PAUR ex D.Lgs. 152/2006 art. 27-bis e L.R. 10/2010 art. 73-bis, “Progetto di Parco eolico denominato “Badia del Vento” della potenza di 29,4 MW composta da n. 7 aerogeneratori ed opere di connessione ubicati nel comune di Badia Tedalda (AR). Proponente: F.E.R.A S.r.l.

Osservazioni di ambito geologico geotecnico sull’integrazione alla relazione geologica (REV C) depositata il 27 luglio 2023.

Tronco 1.

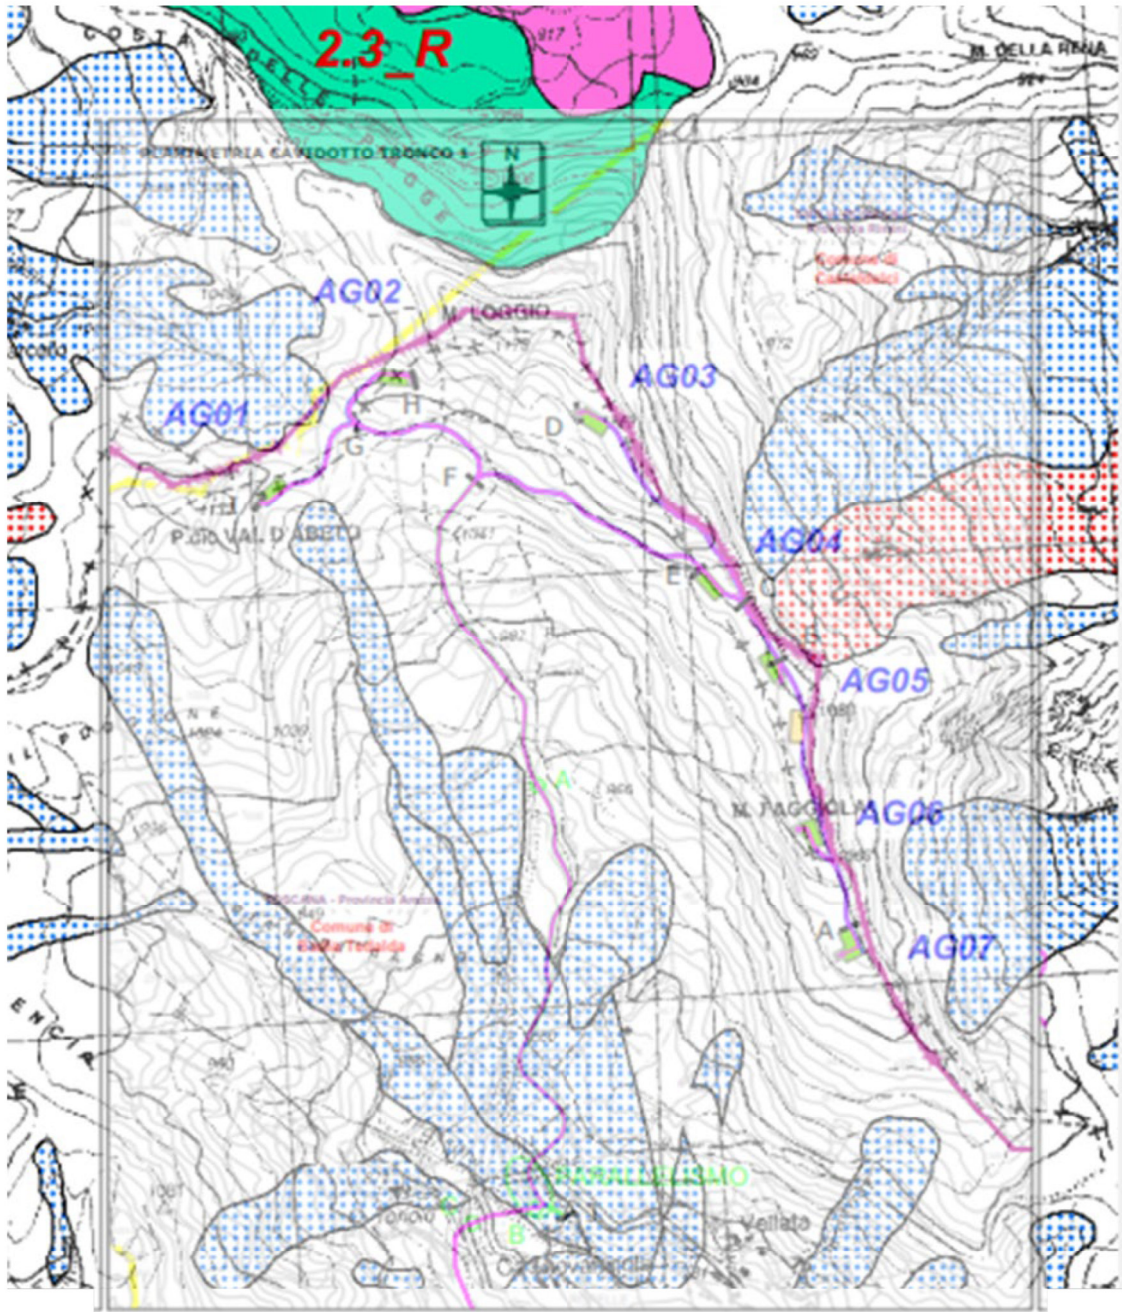
Il primo tronco del cavidotto (il cavidotto è tracciato in colore viola nelle figure seguenti), visibile nella figura sottostante, attraversa una area di dissesto definita come “quiescente” che è stata riconosciuta e insiste proprio sull’abitato di Rofelle ed in particolare su Vellata e Ca’ Giovanicola

Tronco 2.

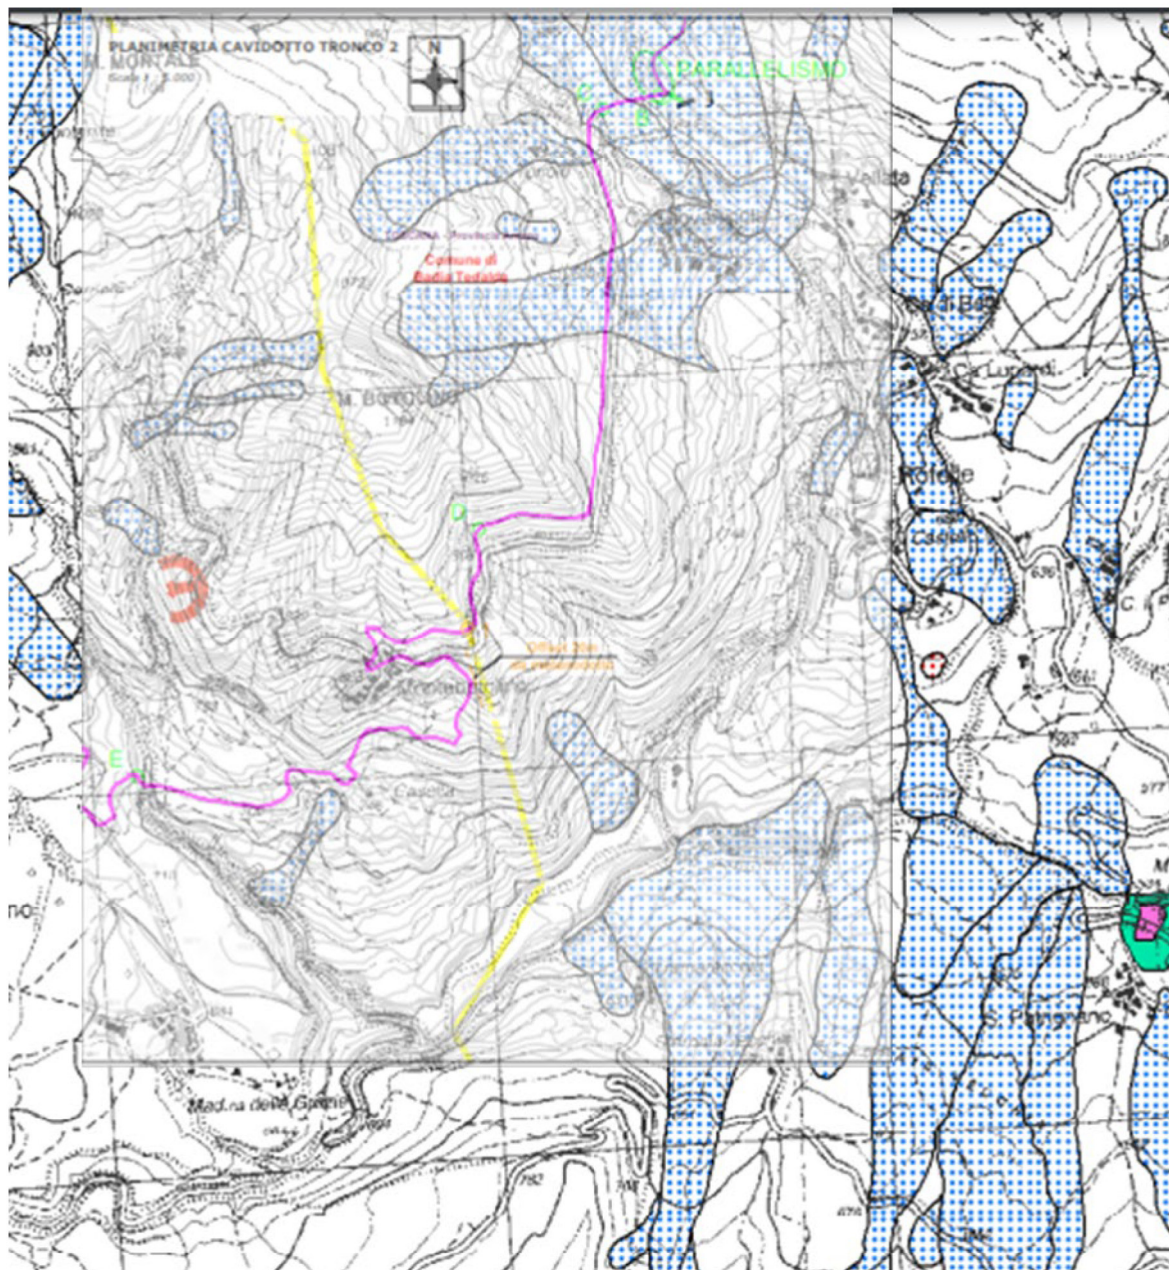
Il secondo tronco attraversa l'area di dissesto del versante est del Montebotolino e che scende verso Rofelle (Ca' Giovanicola). Entra poi nell'abitato storico di Montebotolino e si dirige a ovest verso l'abitato di Fresciano passando alla base di un'area di dissesto ubicata in località Casella.

Tronco 3.

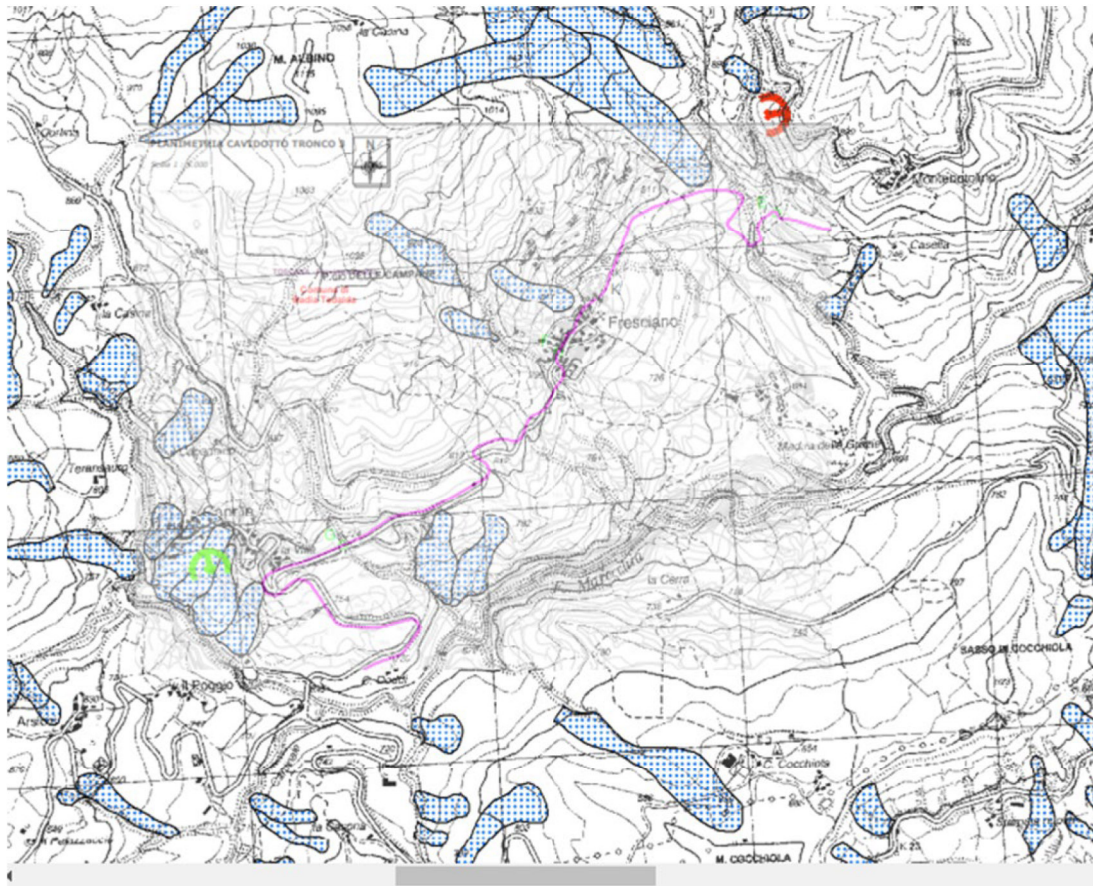
Il terzo tronco passa per l'abitato di Fresciano che vede un'area di dissesto incombere direttamente sull'abitato stesso e percorre il tracciato dell'attuale viabilità locale fino all'abitato di Caprile passando per la testata di due aree di dissesto che scendono verso il fiume Marecchia. Anche l'abitato di Caprile è minacciato da varie aree di dissesto la più orientale delle quali ha la sua base in corrispondenza della strada che è interessata da percorso del cavidotto.

Tronco 4.

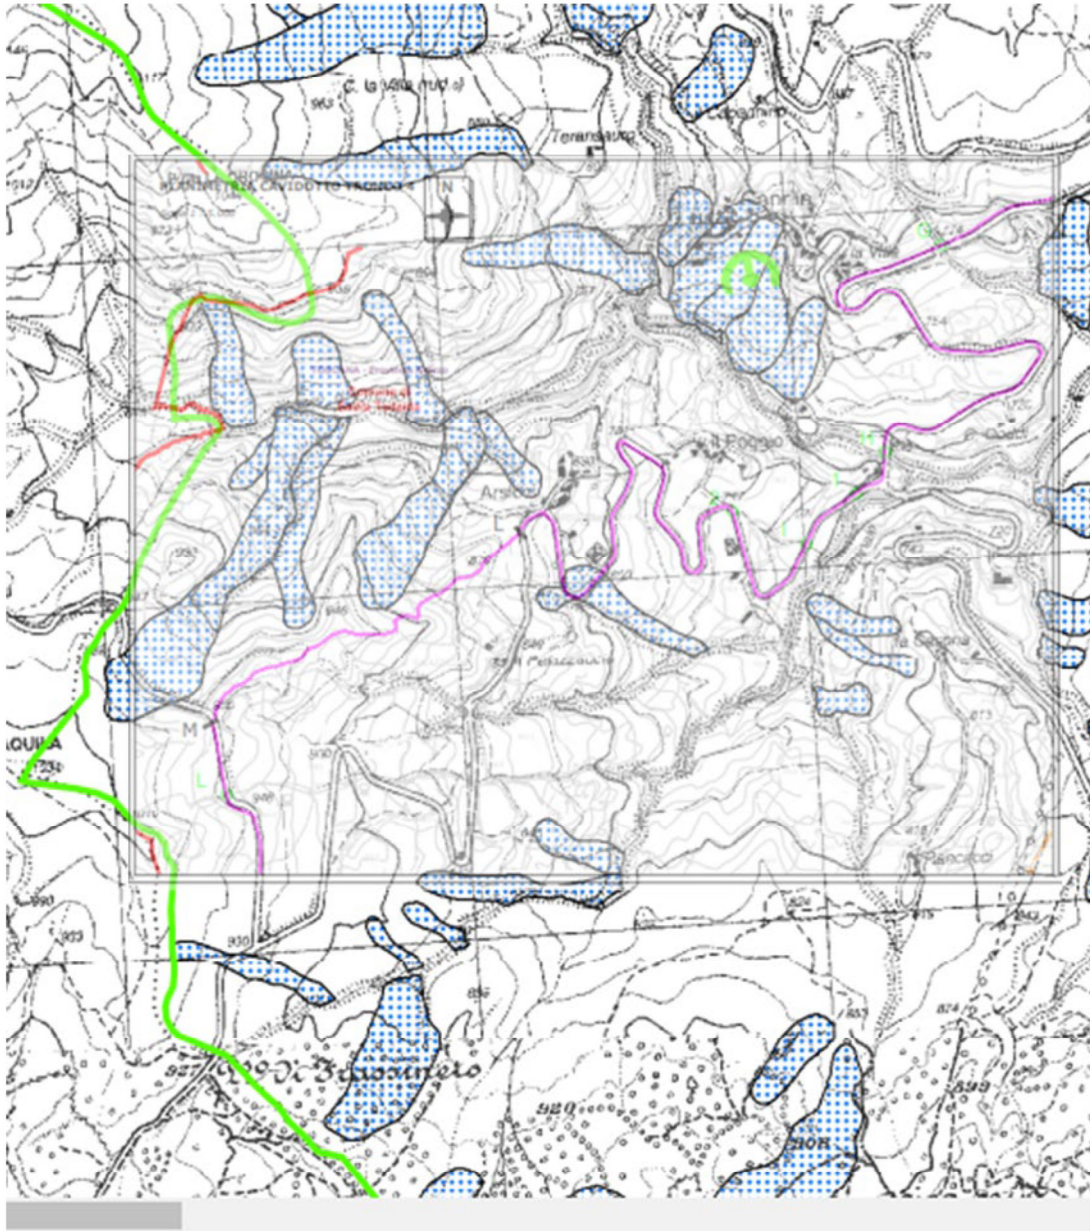
Il quarto tronco segue la viabilità locale fino all'abitato di Arsicci attraversando un'area di dissesto che scende fino all'impluvio che arriva al fosso Cardinale. Dopodiché, lascia la viabilità per dirigersi verso ovest a raggiungere l'altro tratto di viabilità locale che passa per il Passo del Frassineto dove entra nel territorio del comune di Pieve Santo Stefano. Proprio dopo Arsicci il cavidotto passerebbe su di un crinale il cui versante settentrionale è interessato da una serie di dissesti che scendono verso l'impluvio d'Orchio.

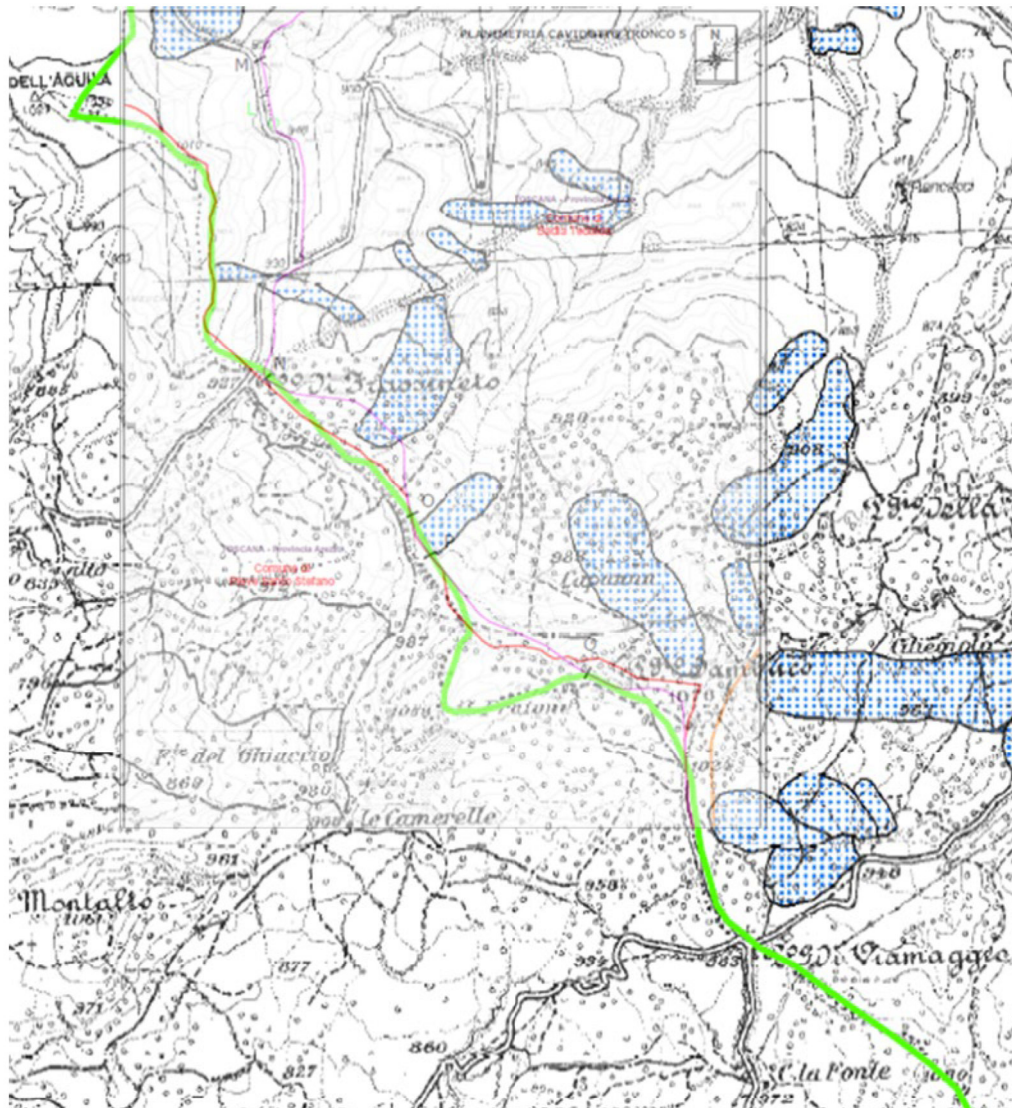
Il quinto tronco corre verso sud fino al Passo del Frassineto dove poi continua sul crinale fino al Poggio Sambuco seguendo il confine tra il territorio comunale di Badia Tedalda e Pieve Santo Stefano. Lungo questo tratto il cavidotto attraversa una area dissestata sul versante settentrionale del Poggio del Frassineto. Dopodiché, correndo sul crinale, si ritrova ad essere impostato nelle immediate vicinanze delle testate di due arre di dissesto che scendono sul versante nord-orientale. In corrispondenza del Poggio Sambuco passa subito a meridione della testata di un'area di dissesto che interessa il versante settentrionale del Poggio

Tronco 6.

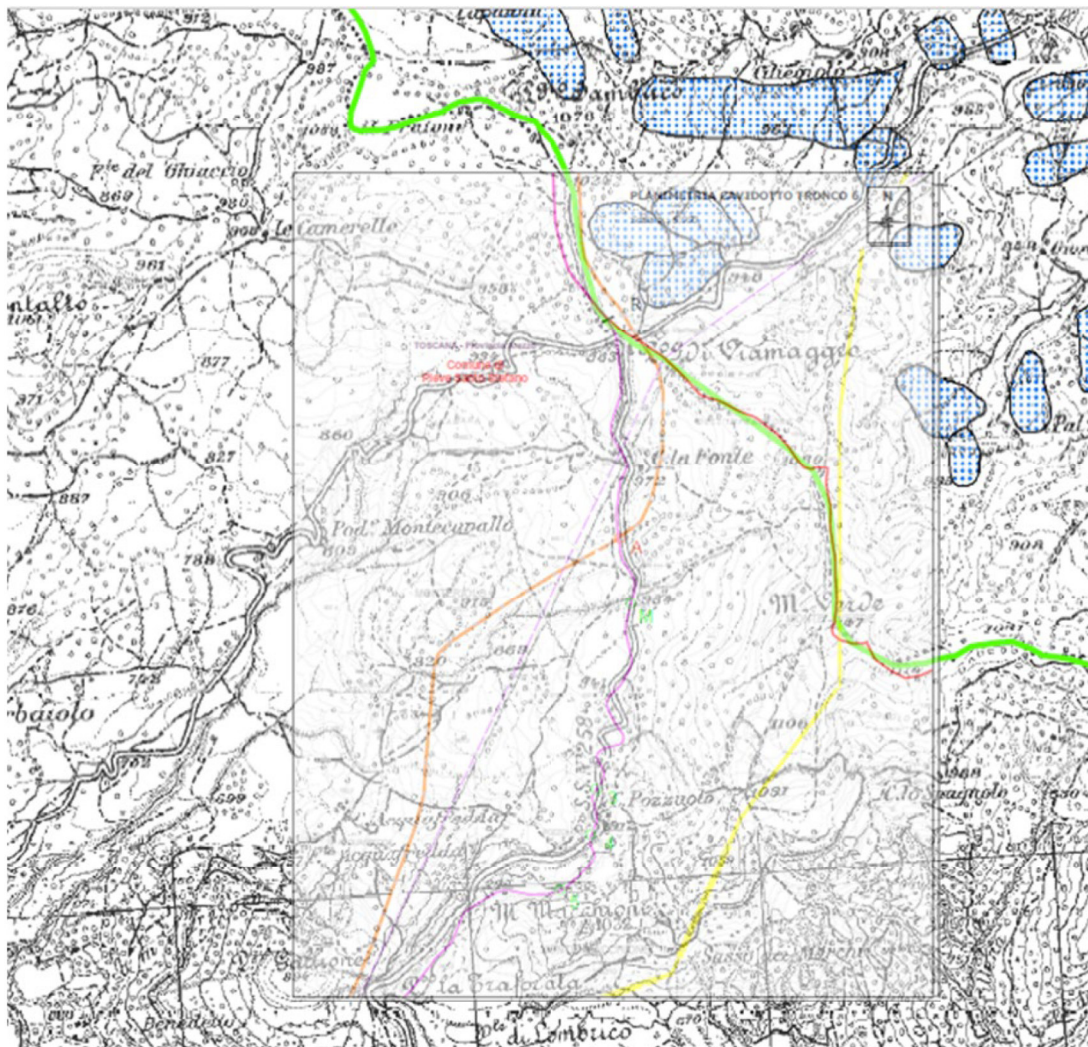
Il sesto tronco parte dal Passo di Viamaggio dove lascia il confine di comune e scende verso sud interamente nel territorio comunale di Pieve Santo Stefano. Nelle immediate vicinanze del Passo, il cavidotto percorrerebbe il crinale in corrispondenza delle testate di un agglomerato di aree di dissesto che scendono lungo il versante orientale del crinale stesso.

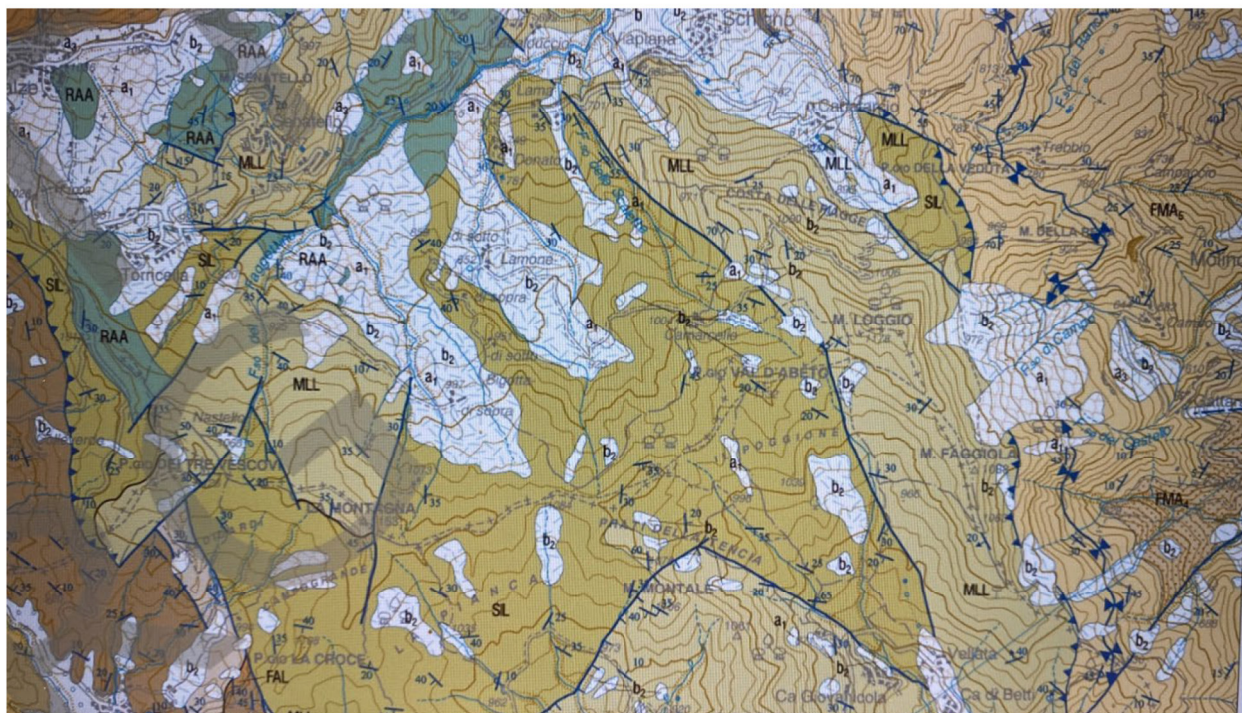
Lo studio mette in evidenza la caratterizzazione della roccia dal punto di vista della sua permeabilità causata dalla intensa fratturazione della stessa.

Si parla di una roccia fratturata con permeabilità media $K=0,001$ m/s che permette la presenza di un acquifero freatico contenuto in tutto il crinale del Monte Loggio fino almeno al Monte della Faggiola.

Questo serbatoio roccioso fratturato permetterebbe il trasferimento dell’acqua contenuta nel suo acquifero fino alle sorgenti censite nelle vicinanze (il calcolo eseguito tramite indagine idrogeologica parla di circa 2 mesi di tempo per trasferirsi dal punto di crinale dove sono posizionate le pale del progetto AG04/AG05 alle sorgenti censite 1617 e 1618).

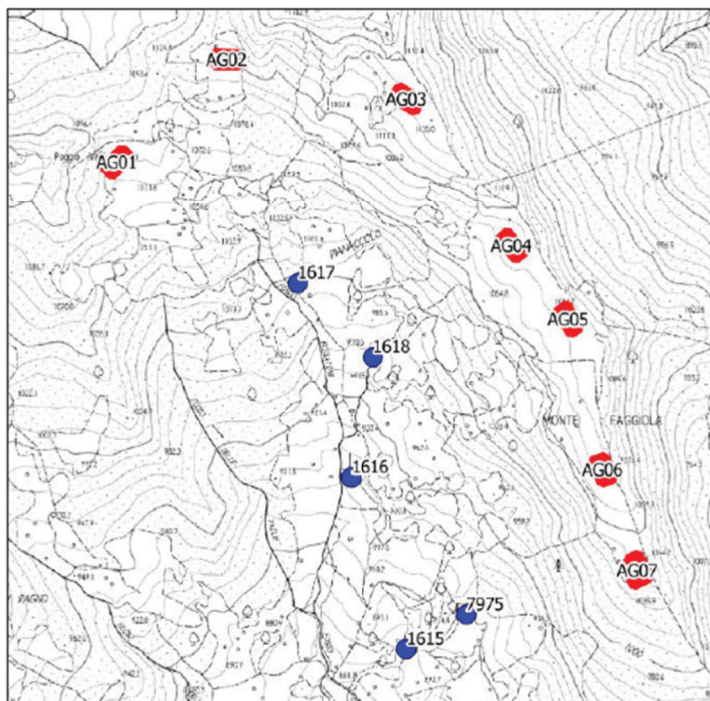
Alcuni ulteriori lineamenti strutturali a scala media (faglie di piccola/media dimensione) sono visibili e segnati sulla carta geologica (si riporta sotto in figura il dettaglio della carta geologica CARG Foglio Pieve Santo Stefano). Si nota sempre segnalati sulla carta, presenza di stratificazione rovesciata, nonché stratificazioni con pendenze molto variabili da 10° - 45° a 45° - 80° a dimostrare la estrema complessità strutturale della zona.
